Postępowanie nr 6/2022

Remonty pomieszczeń w Gmachu Głównym i jego Oddziałach

**WYJAŚNIENIA TREŚCI SWZ
ORAZ INFORMACJA O ZMIANIE TREŚCI SWZ**

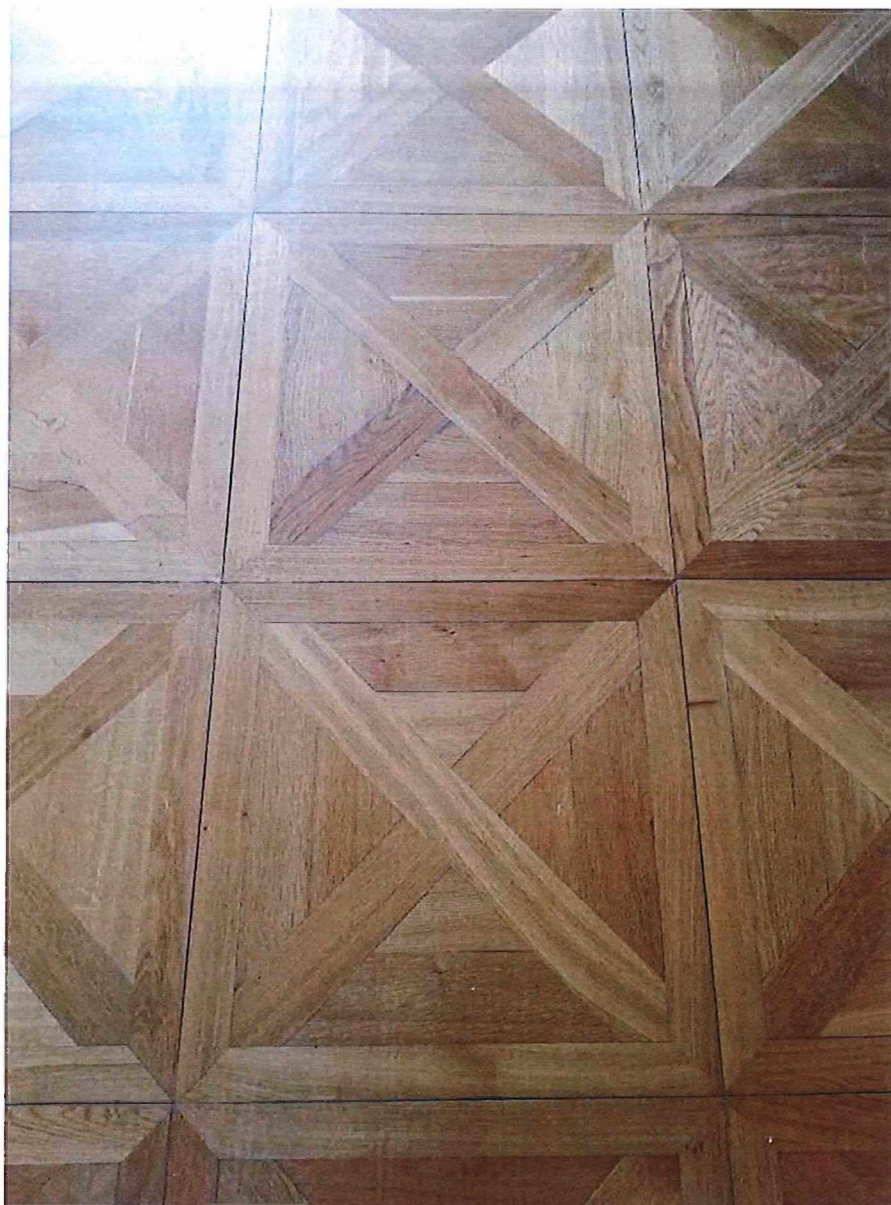
1/ proszę o podanie wymiarów parkietu, listew (przekrój poprzeczny i podłużny), proszę również o informację czym jest obecnie wykończony - dotyczy części 3

Parkiet w Muzeum Wnętrz w Otwocku jest wykonany z paneli drewnianych o wymiarach 60 cm x 60 cm (zdjęcie poniżej). Wykończenie: olejowosk. Listwy: przekrój 14 cm x 2 cm; długość listew różna, w zależności od układu pomieszczenia (drzwi, wnęki itd.), najdłuższe listwy mają ponad 3 m długości.
